**ESTUDIO DE IMPACTO AMBIENTAL CATEGORÍA II,
DENOMINADO: MATADERO PECUARIO DE CHEPO**

Promotor: EMPRESA DE SERVICIOS INDUSTRIALES
PECUARIOS DE CHEPO, S.A.

Preguntas de Ampliación I
DEIA-DEEIA-AC-
Notificada el día:

DESCRIPCIÓN DEL PROCESO

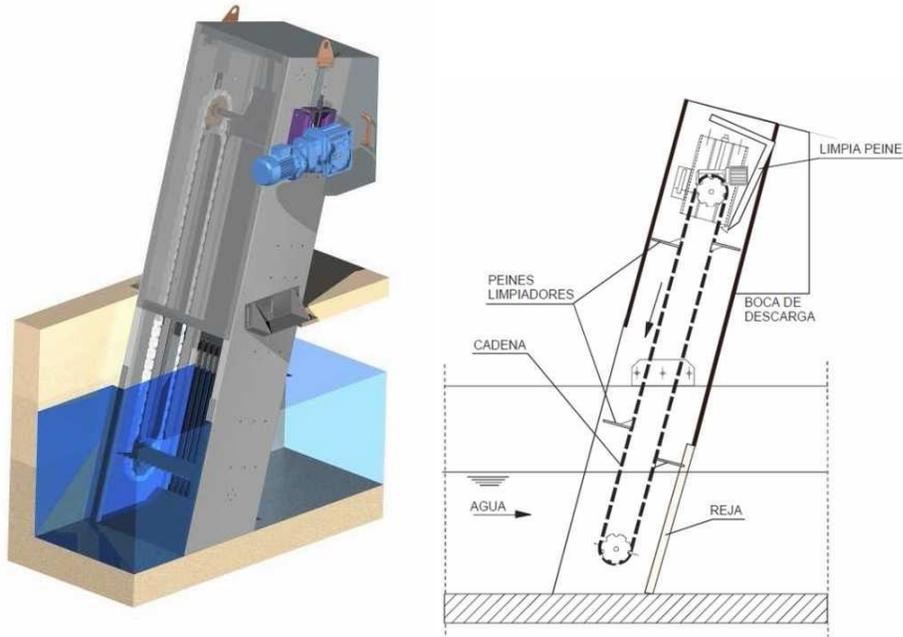
- d. Se debe aclarar más sobre la eliminación de los desechos y las aguas y su tratamiento.
 - e. En el manejo y disposición de los desechos, peligrosos; se debe considerar, que dentro del sector de la construcción existen diferentes sustancias consideradas como peligrosas (Aceites, grasas, hidrocarburos, tierra contaminada con derrames, etc.), por lo tanto, se debe presentar las medidas de mitigación para el manejo y tratamiento de los mismos.,’ construir estructura de contención para evitar el derrame de e sustancias al ambiente.

A continuación, se detalla en profundidad el proceso de tratamiento y los componentes del sistema

Figura 11, Localización de los perfiles de Micro Sísmica de Resonancia (MSR). Y la escorrentía intermitente de la quebrada S/N No.1

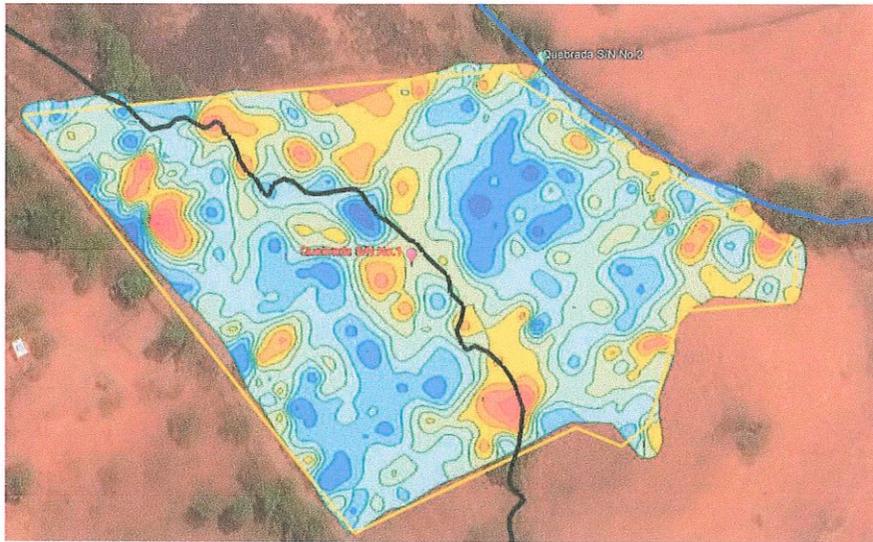
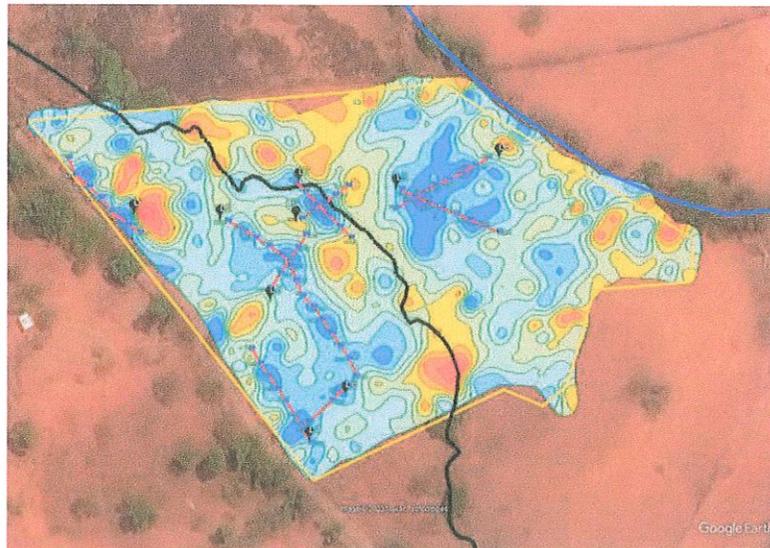
- quebrada que se visualizó en la parte posterior del terreno y atraviesa el polígono
- d. Presentar las coordenadas UTM del área de protección de la quebrada sin nombre e indicar la superficie del mismo
 - e. En relación a la descarga de la PTAR, sobre la quebrada sin nombre, si la misma no mantiene flujo, como cumplirá con la normativa
 - f. Presentar análisis de calidad de agua de la quebrada sin nombre, realizado por un laboratorio acreditado por el Consejo Nacional de Acreditación (CNA).
 - g. Presentar coordenadas UTM de la ubicación de la Planta de Tratamiento de Aguas Residuales (PTAR).

De acuerdo al sobre vuelo realizados, la Denominada Quebrada Sin Nombre 1 mencionada en el informe técnico DSH No. 103-2023, no es mas que una escorrentía superficial intermitente, que de acuerdo con la topografía del terreno actual sigue determinando pequeños patrones de flujo sobre la superficie plana. Con relación a la determinada Quebrada sin Nombre 2 colindante con el polígono del proyecto, consideramos la misma debe recibir mantenimiento para que recupere sus capacidades hidráulicas y el flujo constante de agua y de esta forma evitar problemas con la descarga de la PTAR.

Para aclarar un poco más la afirmación de que la quebrada No.1 es una escorrentía intermitente, se presentan los resultados de los perfiles de Micro Sísmica de Resonancia (MSR), los cuales nos permiten identificar la profundidad a la cual se encuentra la fuente de agua subterráneas, ver Figura 11 la localización de los perfiles MSR.
